SERVICE BULLETIN

AUSTAUSCH DES STIFTES TNr. 929700 IM VERGASER BEI ROTAX[®] MOTOR TYPE 912/914 (SERIE) SB-912-048 SB-914-033

Motor
912/914

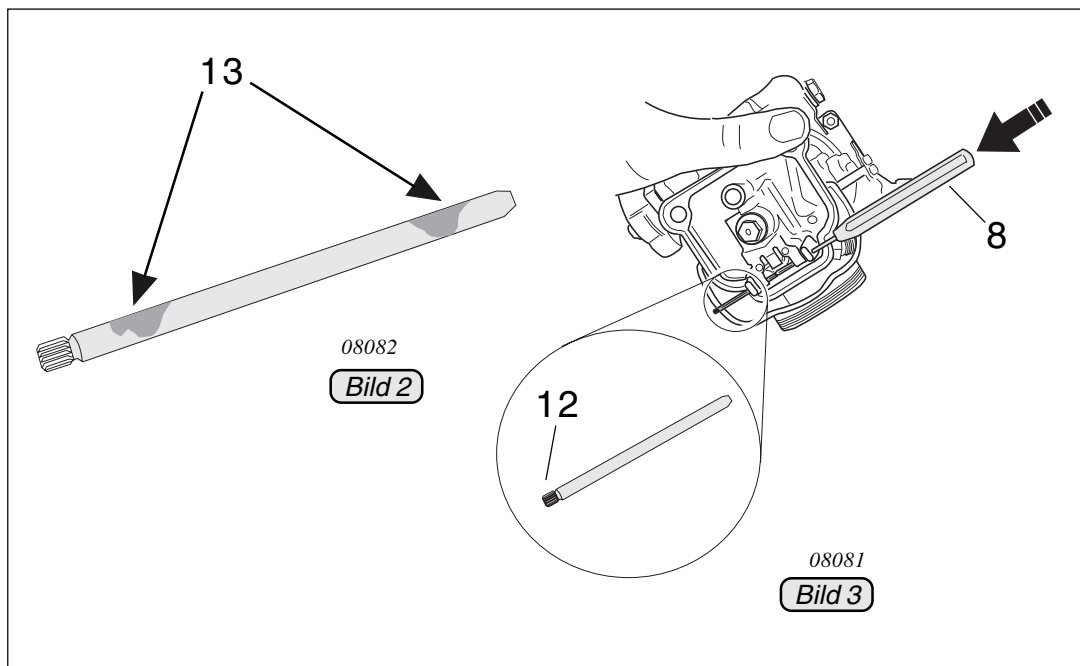
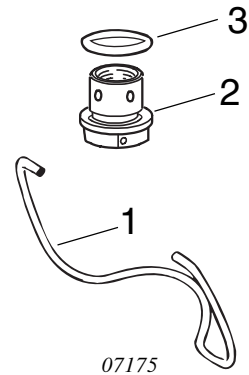
Vereinzelte Fertigungsabweichungen im Herstellprozeß dieses Stiftes können zu Abplatzungen der Oberflächenbeschichtung führen und eine Verunreinigung in der Schwimmerkammer verursachen.

- Minuspol der Bordbatterie abklemmen.
- Tropftasse abnehmen - falls vorhanden.
- Vergaser ausbauen.
- Federbügel (1) öffnen bzw. bei ROTAX[®] 914 (Serie) Abschlußschraube (2) samt O-Ring (3) abschrauben.
- Schwimmergehäuse (4) samt Dichtung (5) und Schwimmer (6) abnehmen.
- Stift (7) mit entsprechendem Splinttreiber (8) demontieren und Schwimmeraufhängung (9) gemeinsam mit dem Klemmbügel (10) und Schwimbernadelventil (11) abnehmen.

◆ **HINWEIS:** Der Stift besitzt an einer Seite ein Verzahnungsprofil (12). Der Splinttreiber ist auf der gegenüber liegenden Seite anzusetzen und der Stift so aus der Lagerung zu drücken, daß diese nicht deformiert wird.

- Stift auf Abplatzungen (13) der Oberflächenbeschichtung kontrollieren.
- Vergaser und Kraftstoffsystem reinigen, besonders bei festgestellter Abplatzung am Stift
- Vergaserteile kontrollieren
- Schwimmeraufhängung gemeinsam mit dem Klemmbügel/Schwimbernadelventil und neuen Stift TNr. 929701 montieren. Dabei darf die Lagerung nicht deformiert werden.
- Parallelität der Schwimmeraufhängung kontrollieren gegebenenfalls einstellen.
- Schwimmergehäuse samt Dichtung und Schwimmer montieren.
- Vergaser wieder komplettieren.
- Vergaser einbauen
- Tropftasse montieren - falls vorhanden.
- Minuspol der Bordbatterie anklemmen.
- Drosselklappengrundeinstellung vornehmen.

Bild Bez. Nr.	Neue TNr.	Menge pro Motor	Bezeichnung	Alte TNr.	Verwendung
	929701	2	Stift	929700	Vergaser
	-	n.B.	Dichtung	830727	Vergaser
	-	n.B.	O-Ring 15,5x7,8	631770	Vergaser 914 (Serie)
